**HẠNG MỤC SCL: SỬA CHỮA HỢP BỘ HGIS 131, 132, RƠ LE NGẮN
112, 412, ĐÉM SÉT CS1T2 - TBA 110KV HÀ TRUNG (E9.4).**

**BIÊN BẢN THẨM ĐỊNH
PHƯƠNG ÁN KỸ THUẬT**

Hạng mục SCL: Sửa chữa hợp bộ HGIS 131, 132, rơ le ngăn 112, 412, đếm sét CS1T2 - TBA 110kV Hà Trung (E9.4).

Hình ảnh chụp màn hình điểm CHI của HGIS 132 (CHI dự kiến: 7.79)

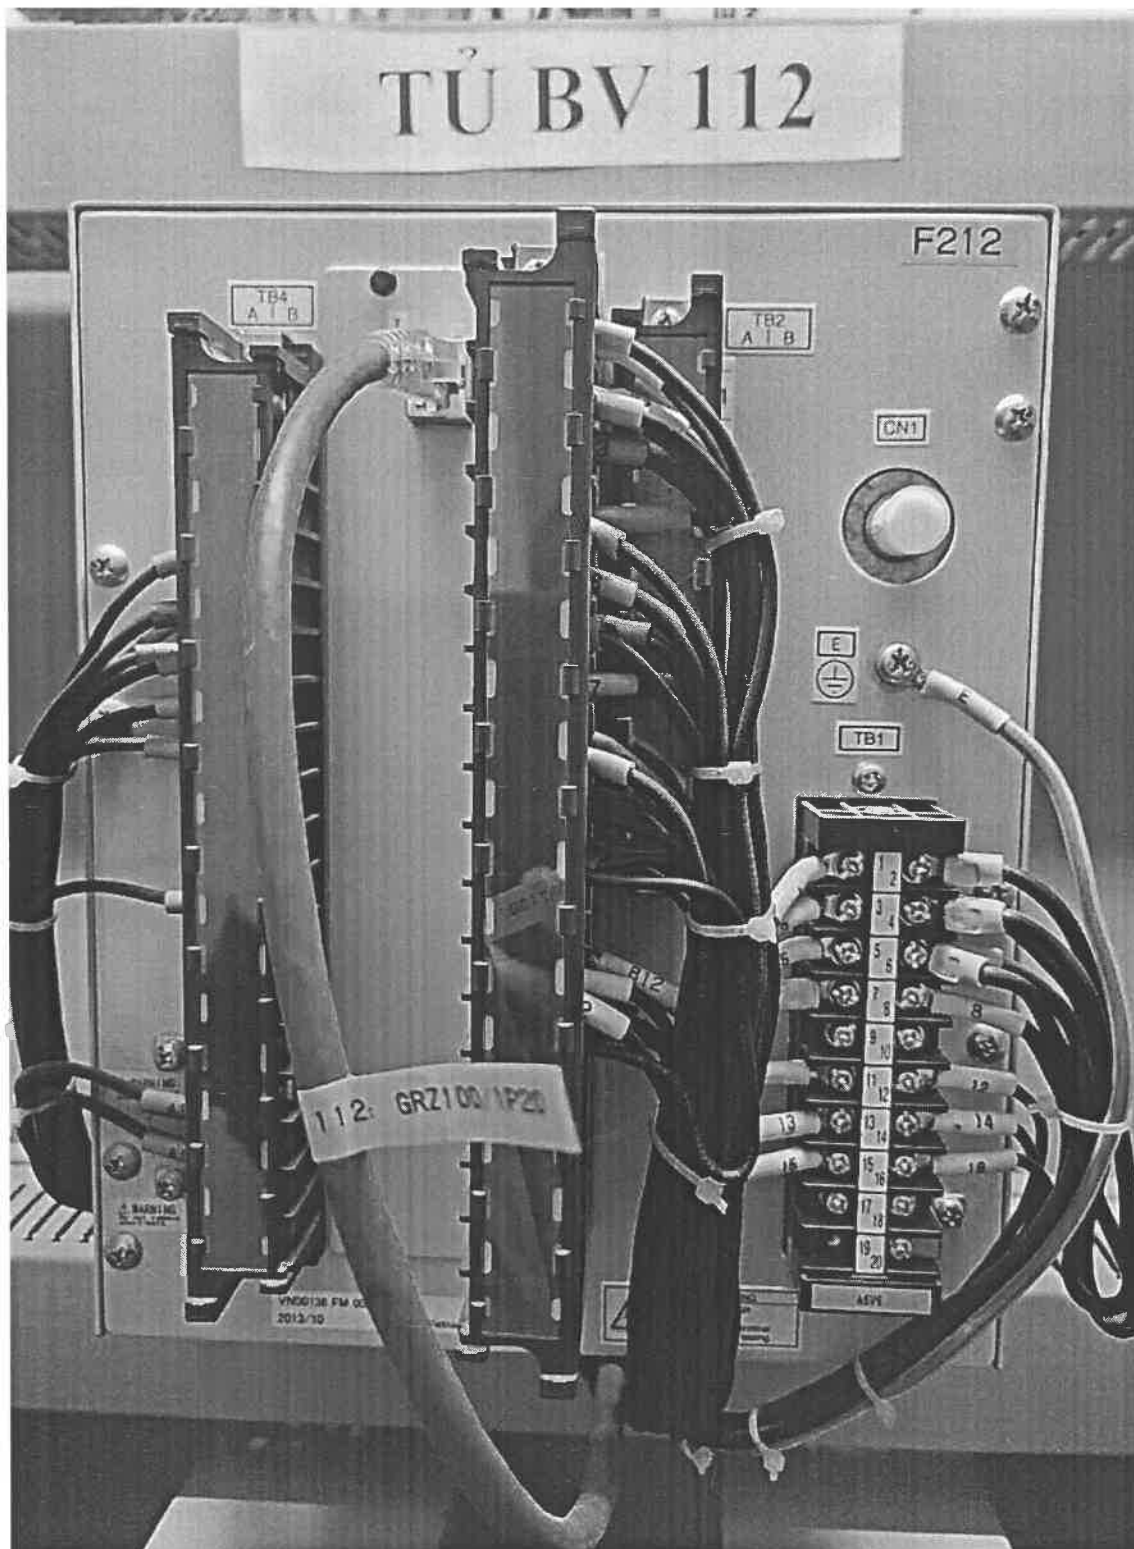
- Kết quả kiểm tra CBM của HGIS 131, HGIS 132 - TBA 110kV Hà Trung như sau:

Hình ảnh mặt trước rơ le F50 ngăn 412 - TBA 110kV Hà Trung

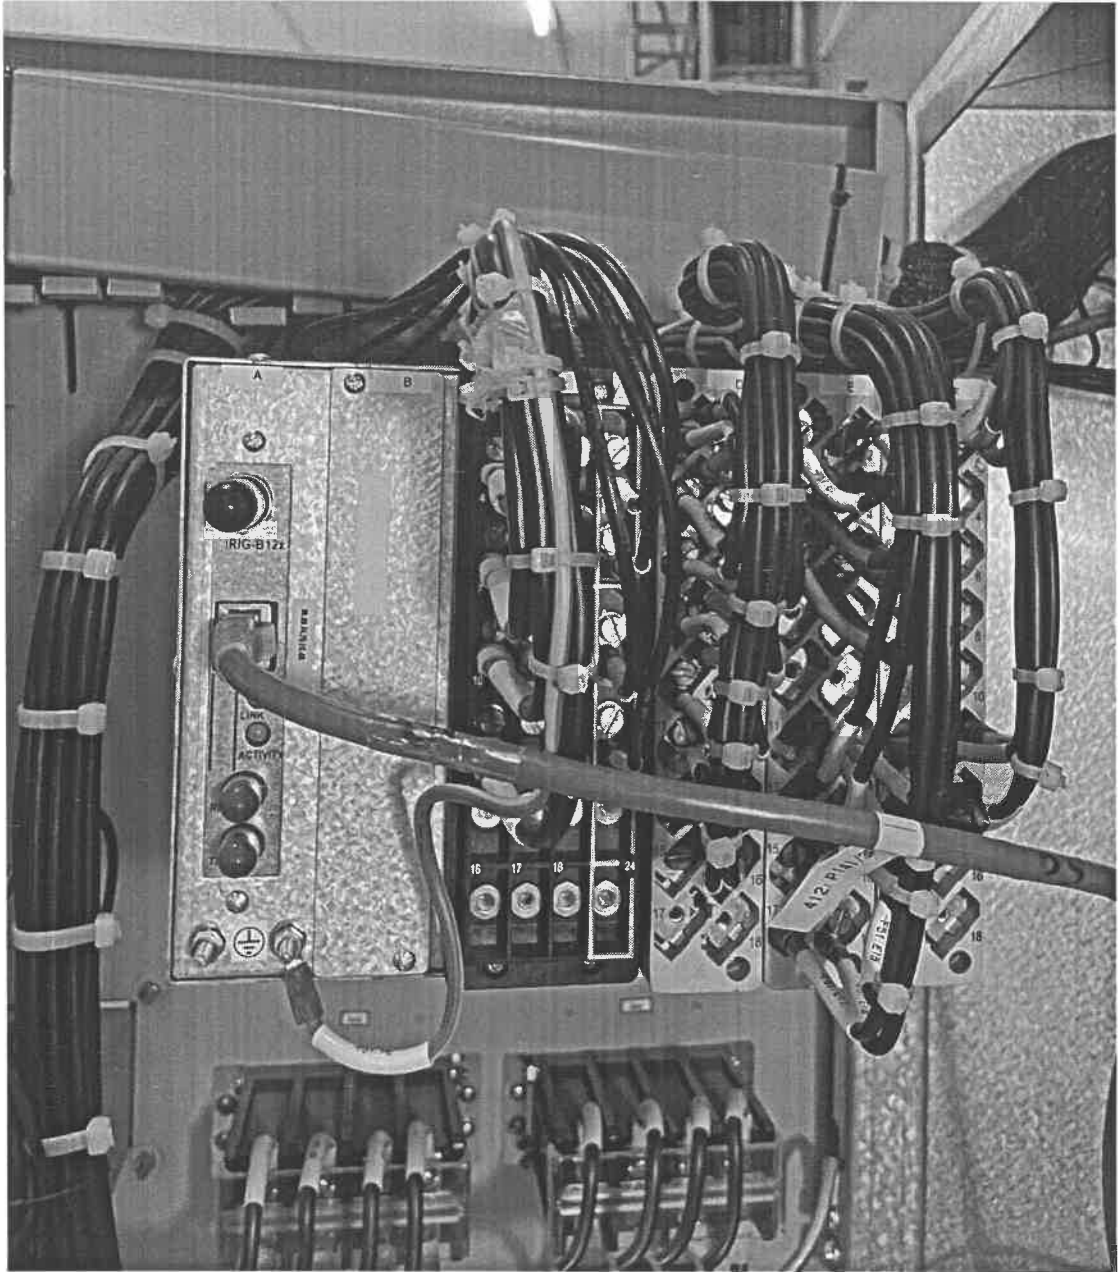
+ Rơ le bảo vệ quá dòng (Micom P131 - Schneider) ngăn lộ 412 bị lỗi phím chức năng (phím “C” không hoạt động), không clear, reset được các sự kiện vận hành của rơ le trong quá trình vận hành.

Hình ảnh mặt trước rơ le F21 ngăn 112 - TBA 110kV Hà Trung

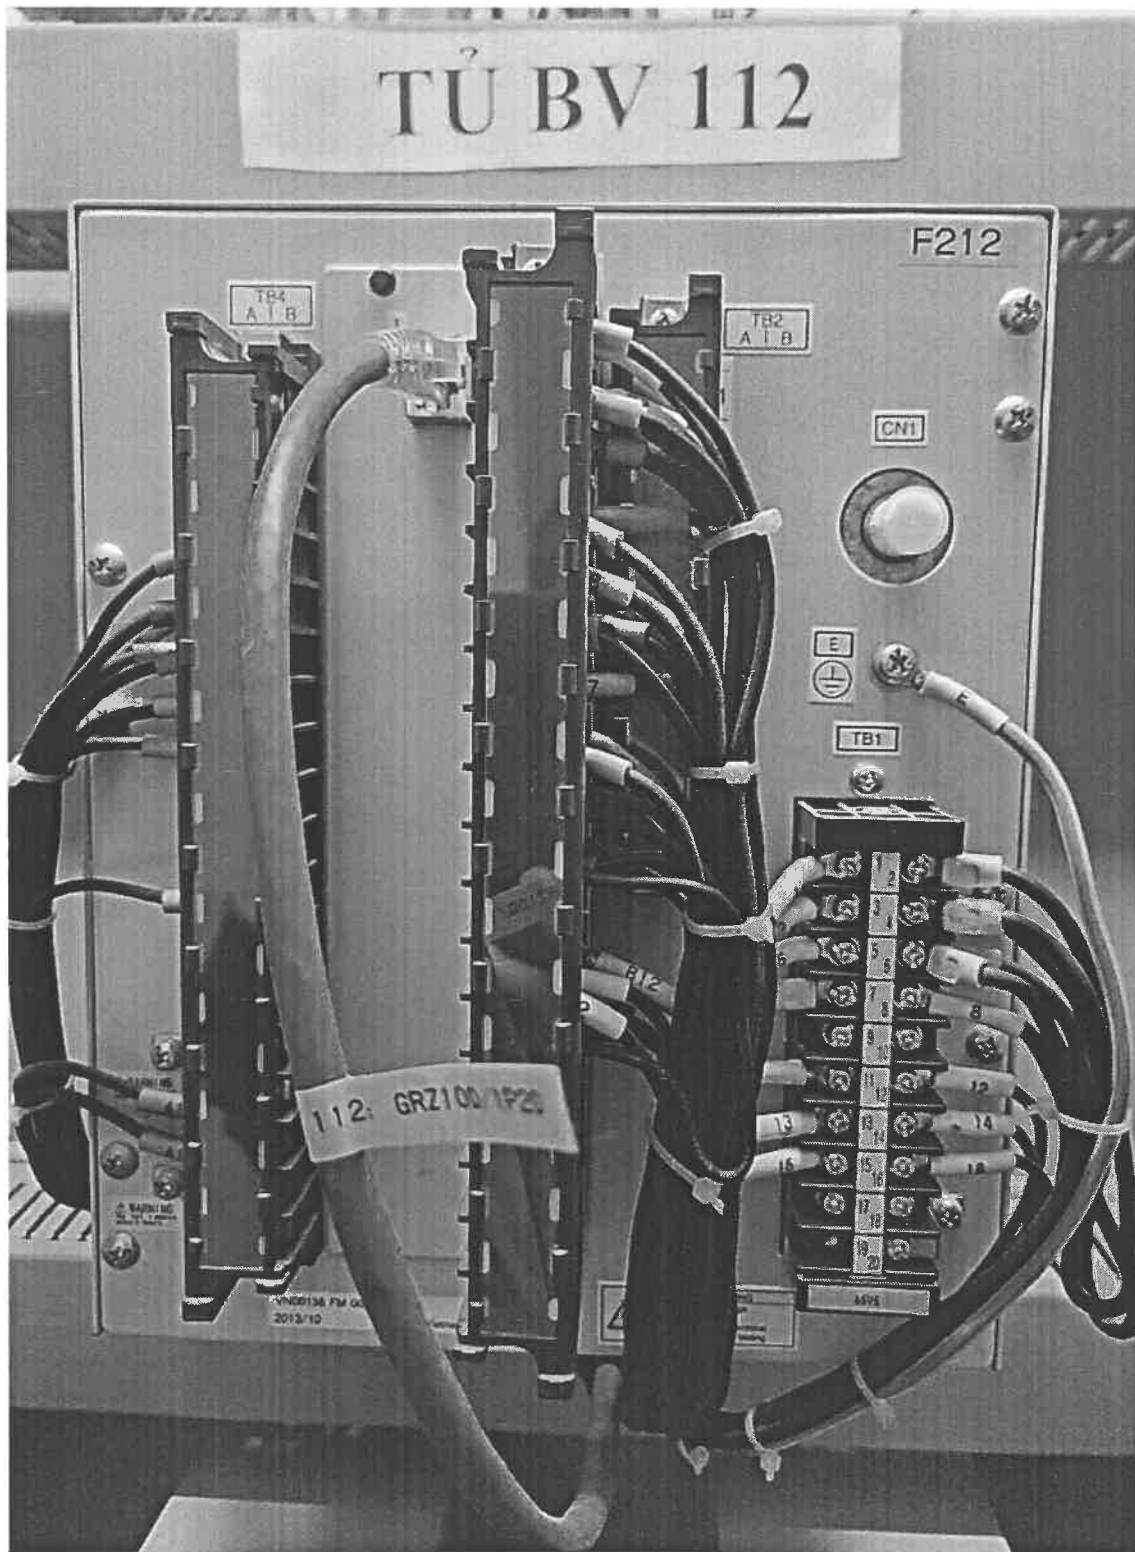
+ Rơ le bảo vệ khoảng cách (GRZ100 - TOSHIBA) ngăn lộ 112 bị lỗi màn hình hiển thị, không khai thác được thông số vận hành và thông số sự cố trên rơ le trong quá trình vận hành.
